改 善 箇 所 説 明 図

基準不適合状態にあると認める構造、装置又は性能の状況及び原因

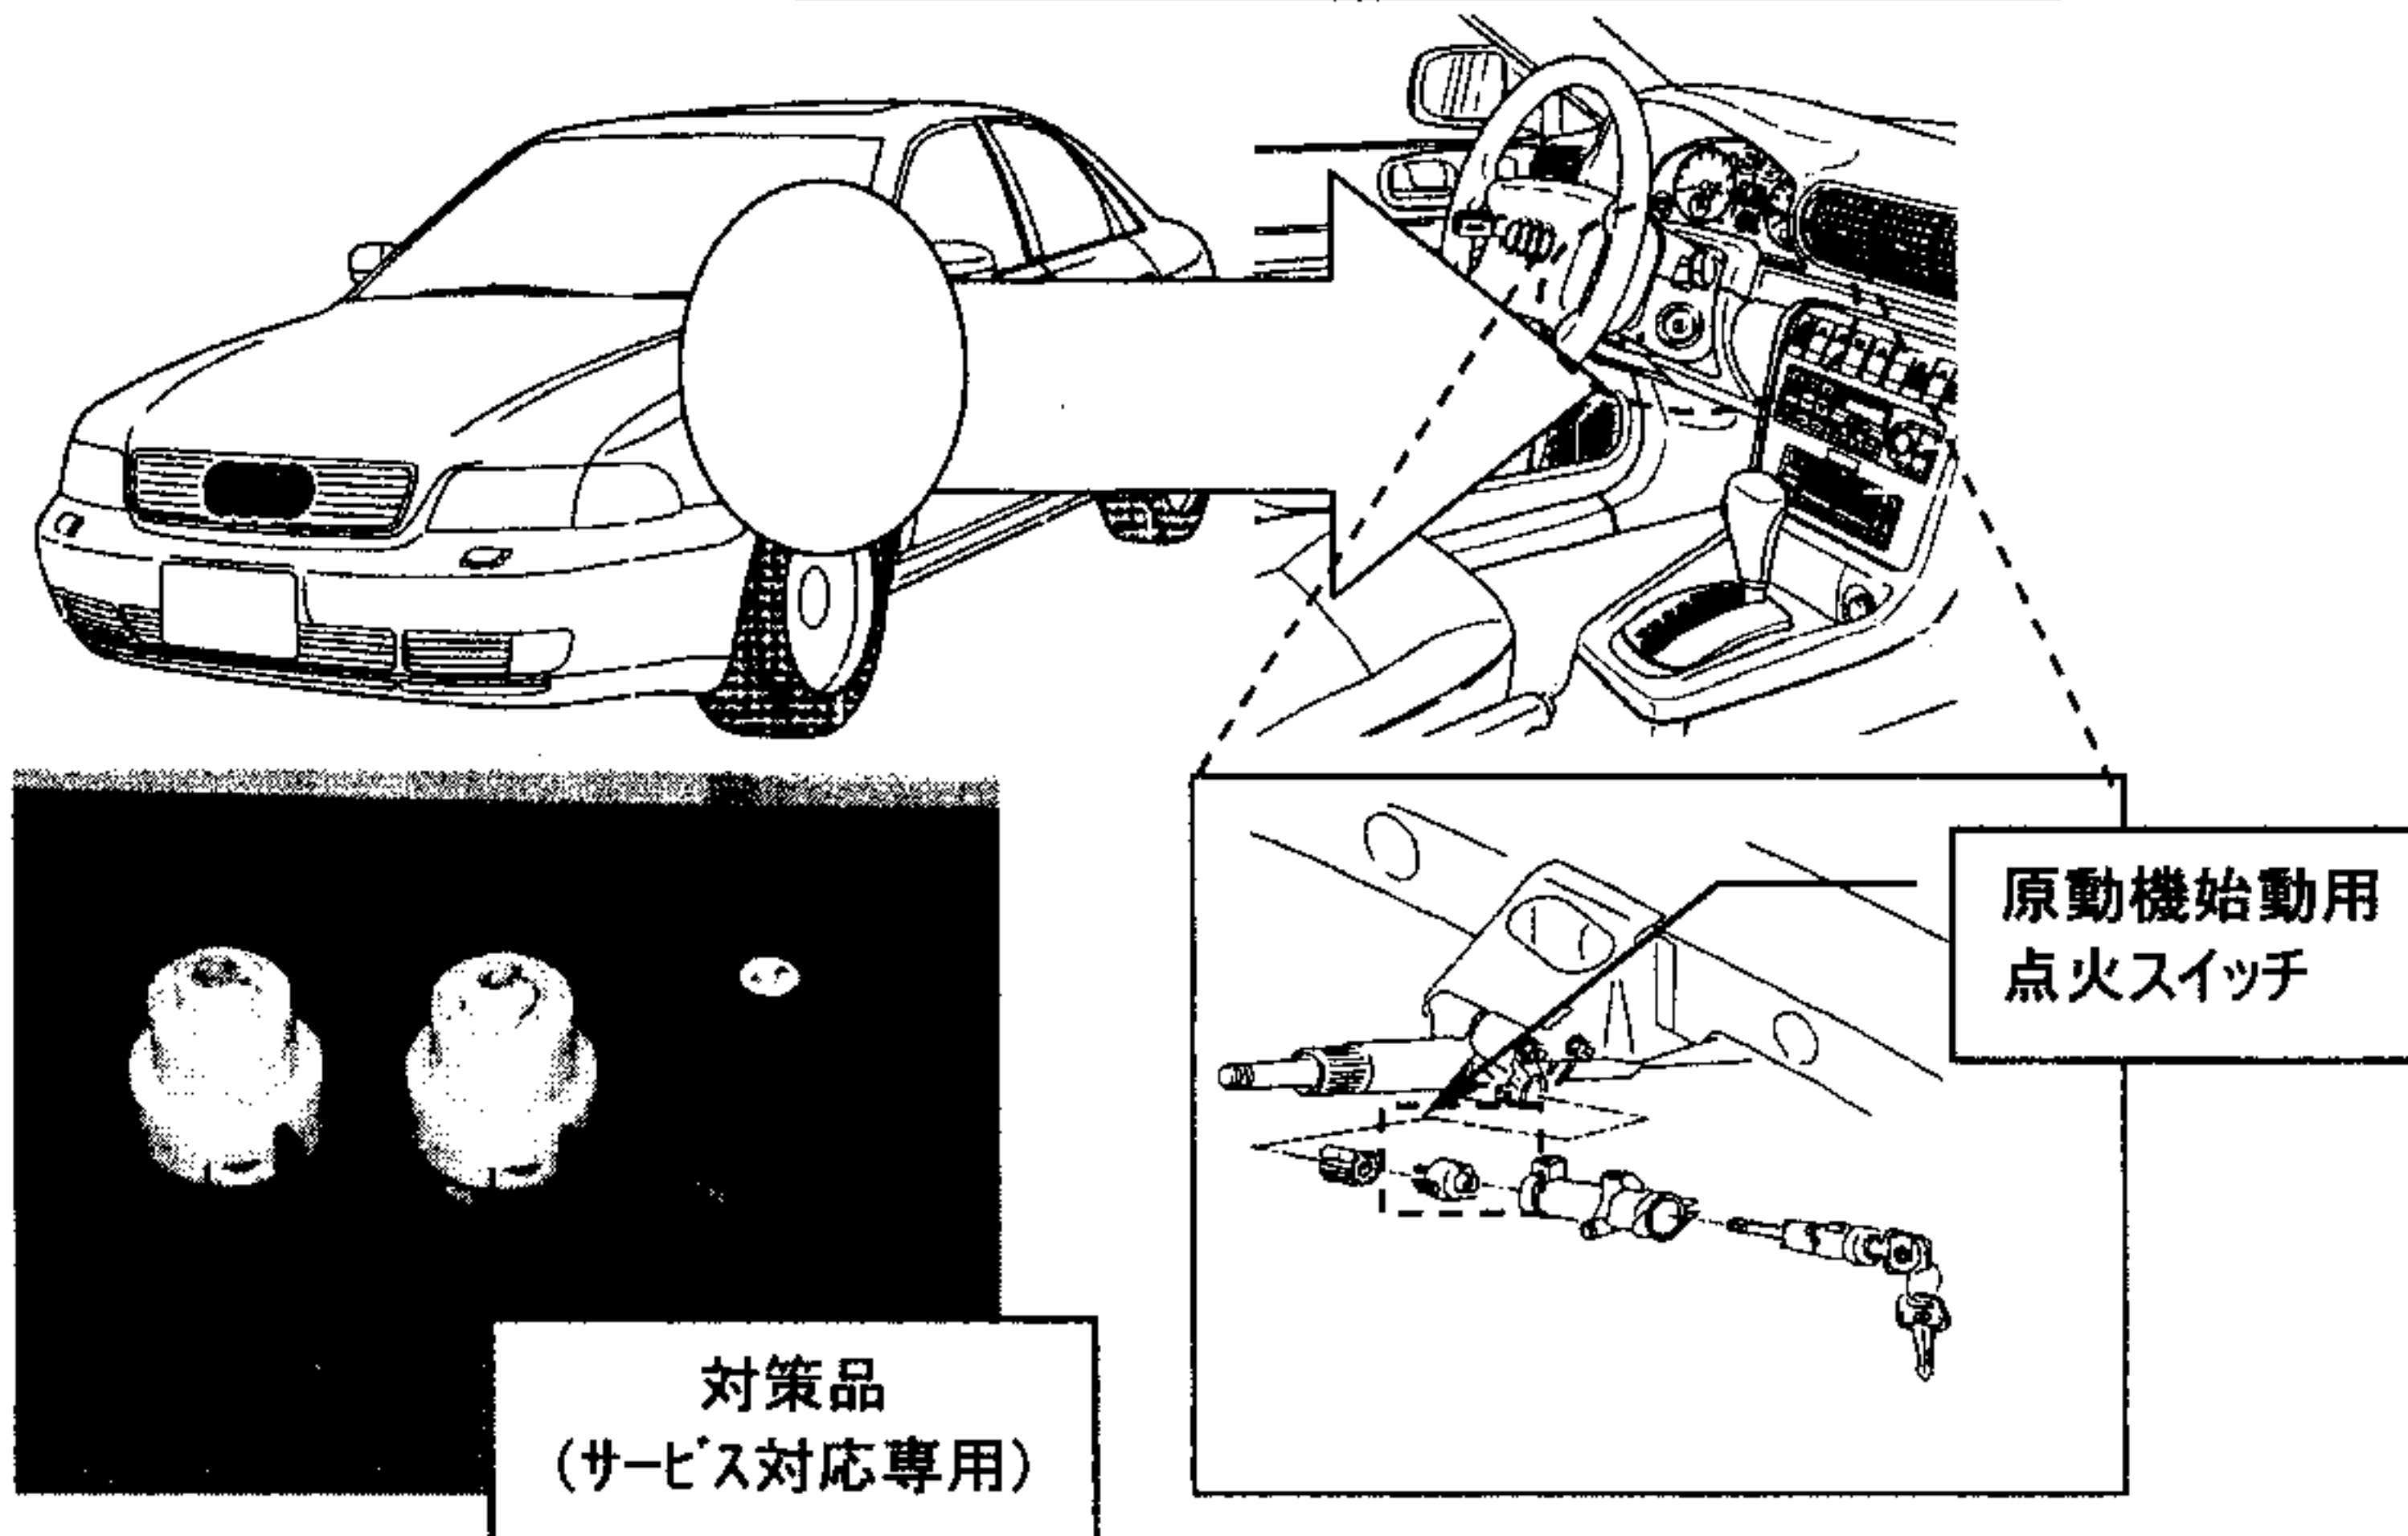
原動機の始動スイッチにおいて、スイッチケースの強度が不足しているため、そのままの状態で使用を続けると、スイッチケースが破損し、最悪の場合、スタータによって原動機が始動した後も始動スイッチが規定の位置まで戻らないことから、電気系統が作動せず、前照灯、方向指示器、窓拭き器等が点灯又は作動しないおそれがある。

全車両、当該スイッチを対策品と交換する。

原動機後方バルクヘッドの車台番号打刻の右側に白色または黄色の識別マークを塗布する。
